CONCEPTO TÉCNICO SOBRE NECESIDAD DE ESTUDIOS DETALLADOS DE AMENAZA Y RIESGO POR FENOMENOS DE REMOCIÓN EN MASA DENTRO DEL TRÁMITE DE LICENCIA URBANÍSTICA	Código:	GPR-FT-10
		Versión:	04
		Fecha de revisión:	21/06/2011

1.1 CONCEPTO TÉCNICO No. CT:	CT-6561
1.2 ÁREA:	Técnica y de Gestión
1.3 COORDINACIÓN:	Investigación y Desarrollo
1.4 REFERENCIA CRUZADA RADICADO FOPAE:	2012ER14694
1.5 RESPUESTA OFICIAL No.	RO-58572

2.1 SOLICITANTE:	CURADURÍA URBANA No. 5
2.2 PROYECTO:	Vivienda Nueva
2.3 LOCALIDAD:	3. Santa Fe
2.4 UPZ:	96. Lourdes
2.5 BARRIO O SECTOR CATASTRAL:	El Dorado
2.6 DIRECCIÓN:	Calle 2 A Sur No 10A - 32 Este
2.7 CHIP:	AAA0033SHBS
2.8 MANZANA CATASTRAL:	31
2.9 PREDIO CATASTRAL:	01
2.10 ÁREA (Ha):	0.0134 (*)
2.11 FECHA DE VISITA:	Agosto 29 de 2012
FECHA DE EMISIÓN:	Septiembre 05 de 2012

Figura 1. Localización general del proyecto ubicado de Calle 2A Sur No 10A – 32 Este, barrio El Dorado Localidad Santa Fe en el Plano Normativo de Amenaza por Remoción en Masa del POT (Decreto 190 de 2004), el cual se encuentra en amenaza MEDIA y ALTA.

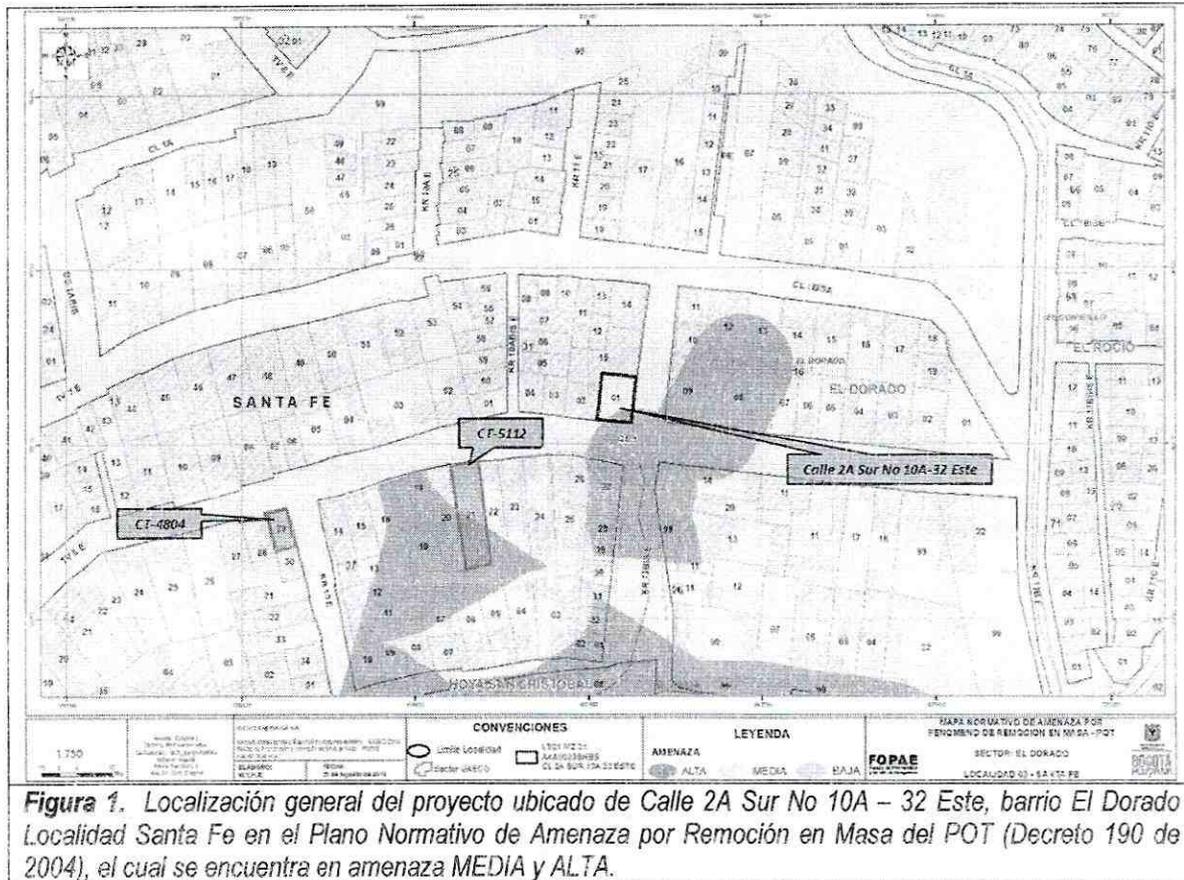
Conforme con el plano normativo de "Amenaza por Remoción en Masa" del Plan de Ordenamiento Territorial de Bogotá - POT, el sector del proyecto ubicado en la Calle 2A Sur No 10A - 32 Este de la Localidad de Santa Fe - barrio El Dorado, se encuentra en una zona de AMENAZA MEDIA y ALTA por procesos de remoción en masa (Figura 1).

Fotografía No. 1. Predio en donde se desarrollará el proyecto, ubicado en la Calle 2A Sur No 10A-32 Este de la Localidad de Santa Fe - barrio El Dorado.

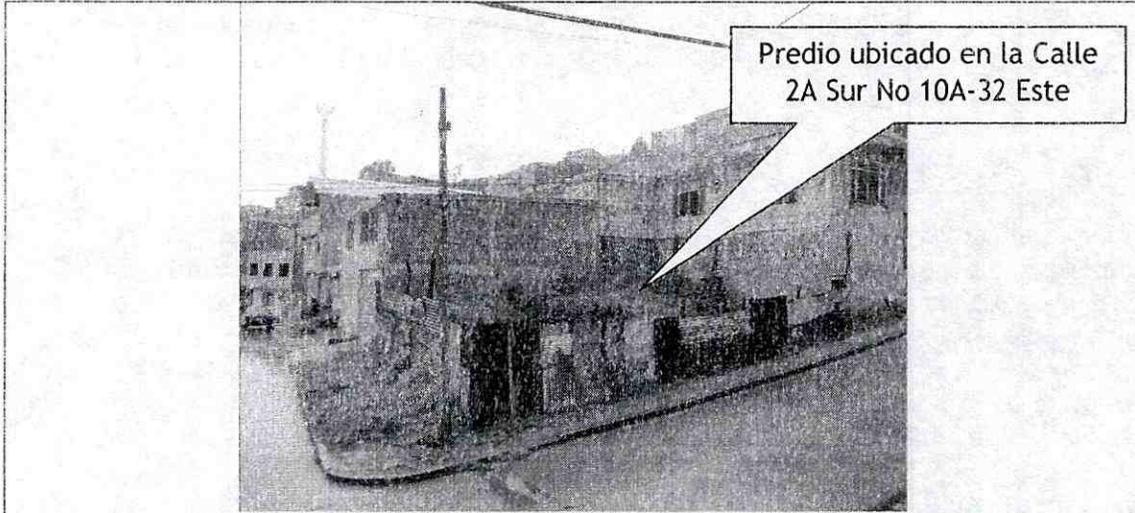
En el momento de la visita técnica al sector de la Calle 2A Sur No 10A-32 Este, en el barrio El Dorado de la Localidad de Santa Fe, se encontró un (1) lote vacío sin ningún tipo de construcción en su interior con un cerramiento en lámina de Zinc.

El sector en donde se encuentra el citado lote posee una pendiente baja a media y en el momento de la inspección visual adelantada no se evidenciaron daños o patologías que permitan identificar o definir la presencia de procesos de inestabilidad geotécnica y/o procesos de remoción en masa, ni de carácter local al interior del predio o general en

las zonas aledañas al mismo. A pesar de lo anterior, se advierte que cualquier intervención que se realice, debe tener en cuenta la presencia de la infraestructura aledaña, por lo que el responsable del proyecto debe garantizar en todo momento la estabilidad general del lote y su entorno.
